Dossiers
1110449008 et
1110449009

Maison des arts et des lettres Sophie-Barat

Demande de projet particulier et
modifications au Plan d'urbanisme

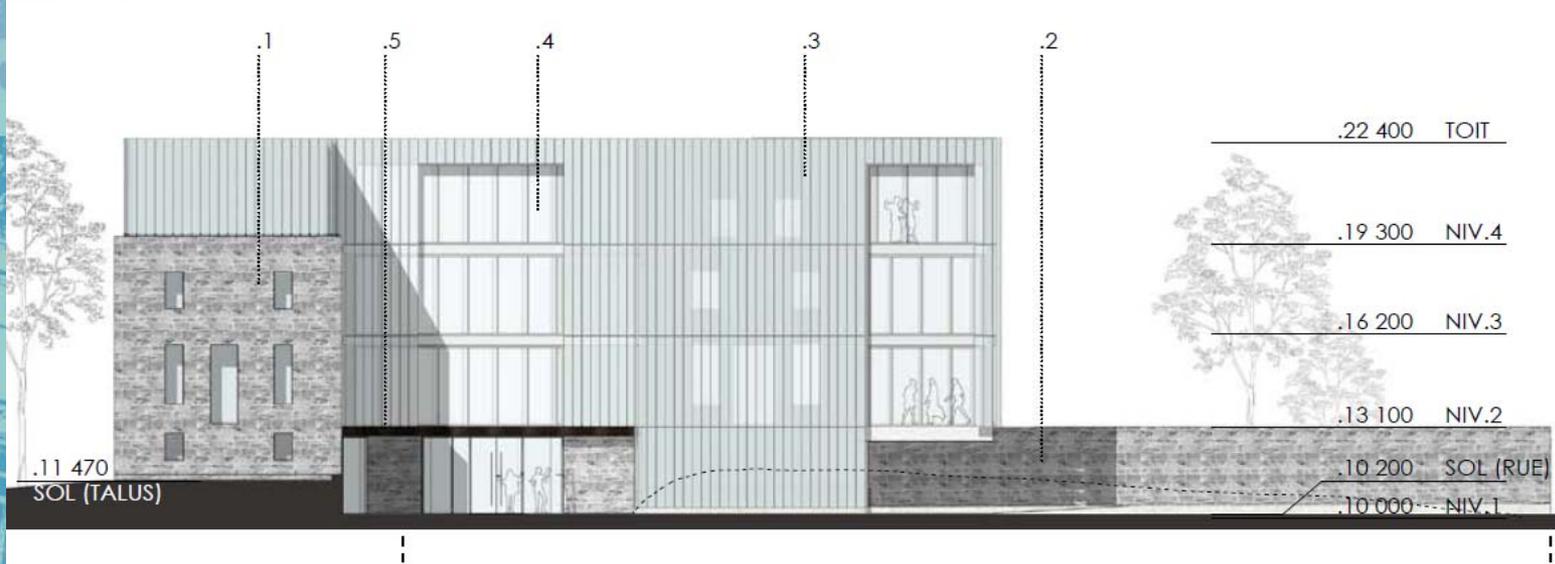
La première version de l'élévation du boulevard Gouin montrait en image fantôme dans le parement de verre le mansard de l'aile ouest de l'ancien externat. Le CAU et le CPM, de même que plusieurs participants de la présentation publique du projet faite par l'école ont demandé que le mansard soit plutôt réhabilité en pierre tout comme les étages inférieurs;
